ジャパンマイコンカーラリー2027 全国大会 ルールについての Q&A (Rev.1)

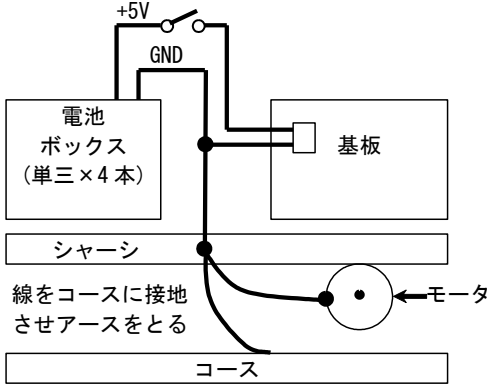
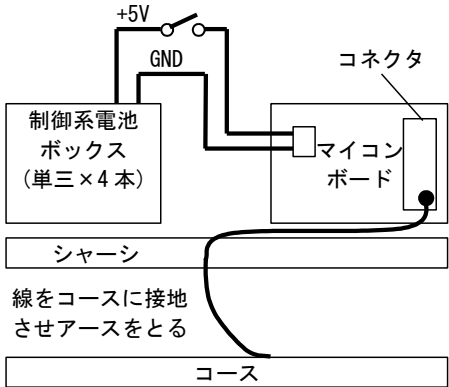
質問	回答
12	「実行委員会承認のモータを使用し、4 個以内とする。」との記述があるが、これは 1 輪につき 4 個以内なのか。ステアリングも含めた全体で 4 個以内なのか。	実行委員会承認のモータは、駆動輪に対して合計 4 個以内です。 駆動部とは、タイヤなどマシンを進ませるための部位を示し、サーボモータやステアリング (操舵) 機構は含みません。

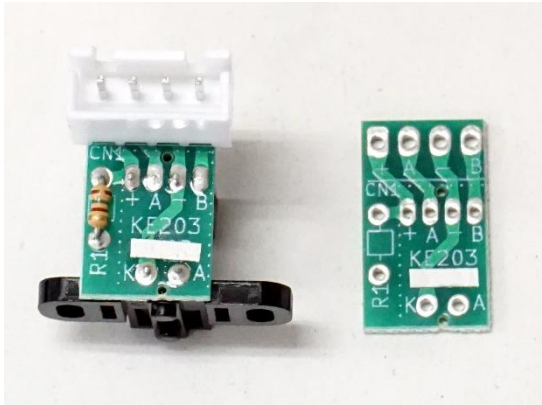
質問	回答
52	下図のようにエンコーダーをタイヤの回転軸にじかに取り付けることは可能か？ 	タイヤの回転軸にじかに取り付けることは禁止とします。
